第11回 特定兼用キャスクの設計の型式証明等に係る審査会合
(2021年7月13日)

発電用原子炉施設に係る特定機器の設計の型式証明申請 (審査会合コメント回答)

2021年7月13日
日立GEニュークリア・エナジー株式会社

1. 1 コメント回答(コメントNo.9)

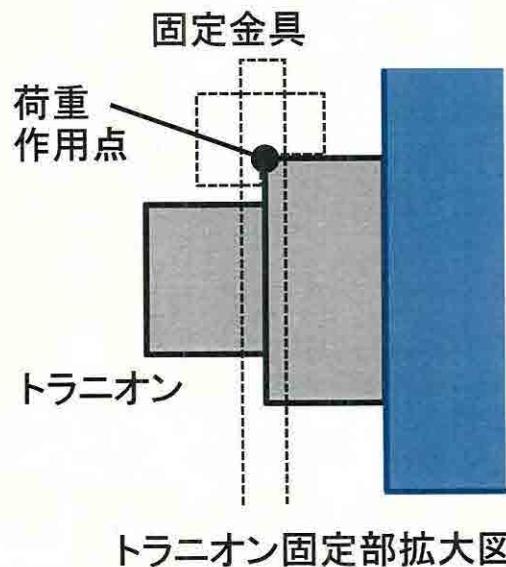
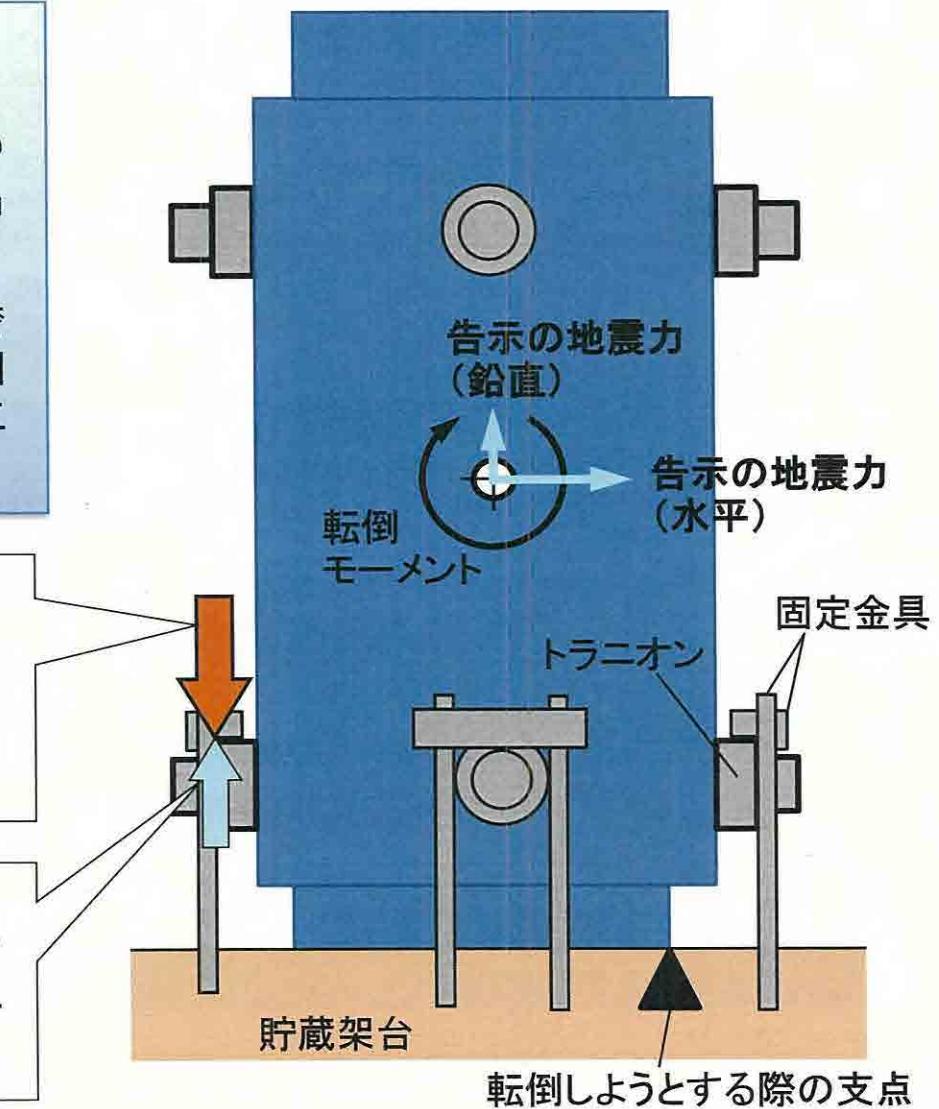
No.	受領日	コメント内容	該当条文	コメント回答	対応状況
9	2020/8/6 審査会合	地震時の評価について、トラニオンの固定方法の適用範囲を示すこと	第四条	設置方法⑤について、特定兼用キャスクはトラニオンを介して貯蔵架台に支持される。兼用キャスク告示の地震力が作用してもトラニオンがおおむね弾性範囲に留まることを評価条件とする。 【詳細は、資料1-7に示す】	本審査会合で回答
10	2020/8/6 審査会合	特定兼用キャスクの評価で示されている使用済燃料体の燃焼度と電力事業者の管理値には、燃焼度計算に用いる計算機プログラムの違いによる差異が生じるため、特定兼用キャスクへの使用済燃料集合体の収納体数等の収納条件検討における、この相違への考慮の考え方を説明すること	第十六条 遮蔽、除熱	使用済燃料の軸方向燃焼度分布は、事業者が炉心解析コードで評価した値である。崩壊熱量、線源強度等を計算する燃焼解析コードでは、入力条件やライブラリ設定において、保守的な崩壊熱量、線源強度にしている。そのため、燃焼度については、炉心解析コードの計算誤差を入力条件に取り込んでおらず、その保守性は文献等で確認している。 【詳細は、資料1-4に示す】	本審査会合で回答
11	2020/10/5 審査会合	貯蔵時の設置方法②(よこ置き)で使用する貯蔵用緩衝体の説明方針について、貯蔵用緩衝体の評価条件として、輸送用緩衝体の条件を用いる場合には、その適用性について、定量的に説明すること	第四、 十六条	貯蔵時の設置方法②(よこ置き)は、HDP-69BCH(B)型の両端に貯蔵用緩衝体を装着することで、蓋部が金属部に衝突しない設置方法とする。貯蔵用緩衝体の設計方針のうち、放熱量については、輸送用緩衝体を装着した状態での放熱量以上とする設計方針であることを審査いただく。また、設計荷重及び設計加速度については、地震時の特定兼用キャスクの転倒等による衝撃によって安全機能を損なわない設計荷重及び設計加速度を、事業者による貯蔵用緩衝体設計のための条件として定義する方針であることを審査いただく。 【詳細は、資料1-5、1-12に示す】	本審査会合で回答

○設置方法⑤のトラニオン固定方法に関する条件

$$F_m < F_1$$

型式証明では、告示の地震力での転倒を防止するためには、地震による荷重 F_m よりも大きなトラニオン固定荷重 F_1 でトラニオンを固定できることを、貯蔵架台の条件とする。

設置(変更)許可申請では、基準地震動による地震力で固定装置及び貯蔵架台の健全性が維持され、上記の固定荷重でトラニオンを固定できる設計とする方針であることを確認いただく。

○兼用キャスクと周辺施設の分類

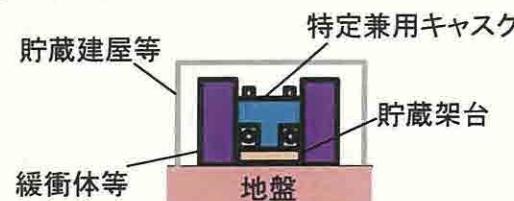
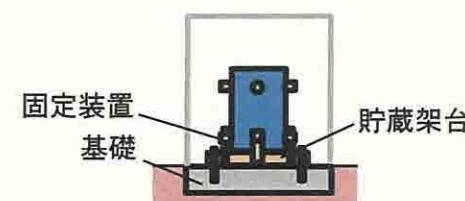
No.	受領日	コメント内容	該当条文	コメント回答	対応状況
13	2020/10/5 審査会合	蓋部以外の特定兼用キャスクに使用する部品(金属ガスケット、ボルト等)についても説明すること	全般	一次蓋、二次蓋、三次蓋取付け用のボルト、一次蓋及び二次蓋のシール部に使用する金属ガスケット、三次蓋及びモニタリングポートカバープレートのシール部に使用するOリングについては、特定兼用キャスクの構成部品として分類する。	本審査会合で回答
14	2020/10/5 審査会合	周辺施設として分類する設備について、貯蔵用三次蓋、輸送用三次蓋等の設備も分類の考え方を再検討し説明すること	全般	<p>輸送用三次蓋は、容器本体と一体となって外運搬時の閉じ込め機能を有することから特定兼用キャスクとして分類する。</p> <p>一方、貯蔵用緩衝体及び貯蔵用三次蓋については、特定兼用キャスクに取り付けて耐震機能を達成することから支持構造物と同じ周辺施設として分類する。なお、貯蔵用三次蓋は、貯蔵用緩衝体取付用フランジと称する。</p> <p>型式証明では、設置方法②及び⑤の周辺施設の設計方針は設置変更許可で、詳細設計は設工認で審査いただくものとする。</p>	本審査会合で回答
15	2020/10/5 審査会合	型式証明で申請する設置方法について、設置方法②及び設置方法⑤(よこ置き)における貯蔵架台の具体的な固定方法を説明すること	全般	<p>設置方法②は、貯蔵用緩衝体等の装着により蓋部が金属部に衝突しない方法で申請し、貯蔵架台は地盤によって十分に支持されることを要しない。設置方法②は、特定兼用キャスクの両端に貯蔵用緩衝体を装着していることから、仮に特定兼用キャスクが転倒しても安全機能が損なわれることはないため、貯蔵架台及びトラニオンの固定を要しない。</p> <p>一方、設置方法⑤(よこ置き)は、基礎等に固定する方法で申請し、貯蔵架台は、基礎ボルト等により基礎に支持され、基礎は地盤の十分な支持が期待されることを前提条件とし、特定兼用キャスクはトラニオンを介して、貯蔵架台に固定される設置方法とする。</p>	本審査会合で回答

分類	名称	担保すべき安全機能		特定兼用キャスクによる乾式貯蔵の構成機器(型式申請書に記載)	審査で確認いただく安全機能				
		貯蔵時 ^{*1}	輸送時		型式証明	設置(変更)許可	型式指定		設計承認
貯蔵		輸送					貯蔵	輸送	設工認
特定兼用キャスク	特定兼用キャスク本体(バスケットを含)	4つの安全機能	4つの安全機能	◎	◎	—(同左)	◎	◎	—(同左)
	一次蓋(ボルト ^{*2} 含)	遮蔽	遮蔽			—(同左)	◎	◎	
	二次蓋(ボルト ^{*2} 含)	閉じ込め	遮蔽	◎	—	—	—	◎	—(同左)
	三次蓋(ボルト ^{*2} 含)	—	閉じ込め	◎	◎	—(同左)	◎	◎	—
	金属ガスケット ^{*2} (一次蓋、二次蓋)	閉じ込め	閉じ込め	◎	◎	—(同左)	◎	◎	—(同左)
	モニタリングポートカバーパート ^{*2} (輸送用)	—	閉じ込め	◎	—	—	—	◎	—(同左)
	Oリング ^{*2} (三次蓋、モニタリングポートカバープレート)	—	閉じ込め	◎	—	—	—	◎	—(同左)
周辺施設	貯蔵用緩衝体	②: 地震防護 ⑤: —	—	②: ◎ ⑤: —	②: ◎ ⑤: —	—(同左)	②: ◎ ⑤: —	—	—
	貯蔵用緩衝体取付用フランジ(モニタリングポートカバープレート含)	②: 地震防護 ⑤: —	—	②: ○ ⑤: —	②: ○ ⑤: —	—(同左)	②: ○ ⑤: —	—	—
	貯蔵架台(固定装置を含)	②: — ⑤: 地震防護	—	②: — ⑤: —	—	②: △ ⑤: ◎	—	—	②: △ ⑤: ◎
	監視装置	監視機能	—	◎	—	—	—	—	◎
外運搬するため に必要な機器	輸送用緩衝体	—	落下時の外力防護	◎	—	—	—	◎	—(同左)

* 1: ②、⑤は、下図に示す通り、設置方法②(緩衝体等の装着により蓋部が金属部に衝突しない方法)、設置方法⑤(トラニオンによって特定兼用キャスクを基礎等に固定する方法)をそれぞれ示す。

HDP-69BCH(B)型の型じ込め構造²⁾

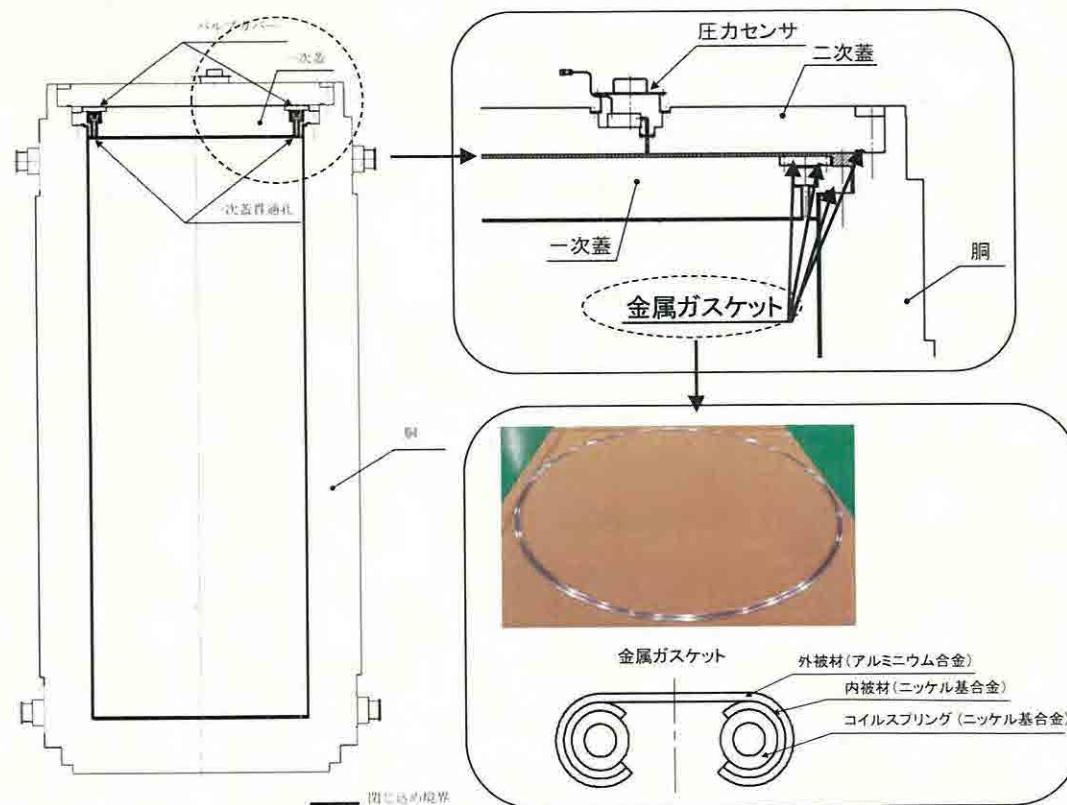
No.	受領日	コメント内容	該当条文	コメント回答	対応状況
16	2020/10/20 審査会合	臨界等の安全機能に係る評価について、前提としている評価条件の考え方について説明すること。また、過度に保守性を持たせている理由についても説明すること	第十六条	<p>HDP-69BCH(B)型は、収納できる使用済燃料の条件として、燃焼度は上限のみ設定している。臨界防止の観点では、燃焼度の上限値より小さい燃焼度で反応度のピークが存在する。したがって、対象となる使用済燃料の反応度が最も高くなる条件を包絡できる燃料モデルで評価を実施する。また、IAEA輸送規則の要件も踏まえて、十分に保守性のあるモデルで臨界解析を実施する。</p> <p>【詳細は、資料1-3に示す】</p>	本審査会合で回答
17	2020/10/20 審査会合	閉じ込め機能の設計方針について、60年間の設計貯蔵期間経過時の一次蓋と二次蓋間の圧力が大気圧まで低下すると設定している理由を説明すること。また、閉じ込め監視機能の成立性について説明すること	第十六条	<p>仮に蓋間の圧力が低下した場合には、再充填することで、蓋間圧力は大気圧以上に回復できる設計としている。</p> <p>蓋間の容積は、特定兼用キャスク内部の容積より十分に小さく、一次蓋からの漏えいによって、蓋間圧力が仮に大気圧まで低下しても、特定兼用キャスク内部の圧力は負圧を維持できる。また、特定兼用キャスク内部が負圧を維持できるように、金属ガスケットは、設計貯蔵期間経過後も大気圧以下を確保可能な密封性能を有するものとする。</p> <p>一次蓋と二次蓋の蓋間の圧力を測定する圧力センサを設置できる設計とすることにより閉じ込め機能を監視する。</p> <p>【詳細は、資料1-6に示す】</p>	本審査会合で回答
18	2020/10/20 審査会合	緩衝体の経年変化の影響を考慮しても特定兼用キャスクの基準適合性を確保できるとする設計方針について、申請範囲の再整理結果を踏まえて、考え方を説明すること	第十六条	<p>貯蔵用緩衝体は、周辺施設として分類し、型式証明では、特定兼用キャスクが貯蔵用緩衝体を装着できる設計とする方針であることを説明する。貯蔵用緩衝体の経年変化の影響については、設置変更許可又は設工認で審査いただく。</p>	本審査会合で回答

- 二次蓋に一次蓋と二次蓋の蓋間圧力を測定する圧力センサを設置できる構造とすることにより、閉じ込め機能を監視する設計としている。蓋間の容積は、特定兼用キャスク内部の容積より十分に小さく、仮に一次蓋から漏えいが生じ、蓋間圧力が大気圧まで低下しても、特定兼用キャスク内部の圧力は大気圧を超えることはない。また、蓋間圧力が低下した場合には、ヘリウムガスを再充填することで、蓋間圧力は大気圧以上に回復できる設計としている。
